“CONSERVACIÓN INFRAESTRUCTURA ZEAP”

RESPUESTAS A CONSULTAS

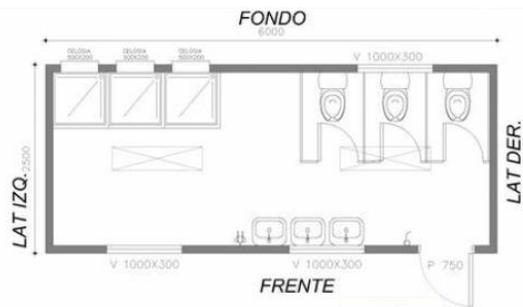
17. En punto 3.1.1.2.- Red eléctrica, se solicita planos de las instalaciones a reparar, no se puede dar cumplimiento a la norma actual por estar las instalaciones fuera de norma y se tendría que hacer la instalación totalmente nueva, favor definir y aclarar cuál será la exigencia para este caso.

R.: Se adjuntan planos eléctricos solicitados. No se debe normalizar.
